土地改良事業計画設計基準・計画「暗渠排水」技術書（平成30年5月版）の正誤内容

(傍線部分は改正部分)

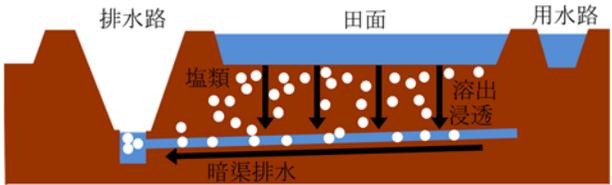
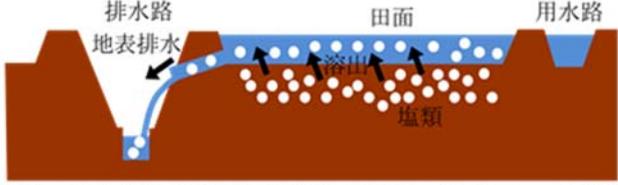
ページ・行	誤	正
<p>p. 105 図-2.2</p>	 <p>排水路 田面 用水路</p> <p>塩類 溶出浸透</p> <p>暗渠排水</p> <p>湛水→浸透水に塩類を拡散溶解→暗渠排水→排水路</p> <p>図-2.2 溶出法（代かき除塩）</p>	 <p>排水路 田面 用水路</p> <p>塩類 溶出</p> <p>地表排水</p> <p>湛水→代かきにより塩類が田面水に溶出→地表排水→排水路</p> <p>図-2.2 溶出法（代かき除塩）</p>
<p>p. 216 25行目</p> <p>式(34.3)</p>	<p>・・・q_0とS'の間には式(34.3)が成り立っている。</p> $S' = 2H \sqrt{\frac{k}{q_0} \times 86.4} \dots\dots\dots (34.3)$	<p>・・・q_0とS'の間には式(34.3)が成り立っている。<u>なお、Hは作土層の厚さ(cm)、kは透水係数(cm/s)、定数3.6は単位換算係数である。</u></p> $S' = 2H \sqrt{\frac{k}{q_0} \times 3.6} \dots\dots\dots (34.3)$
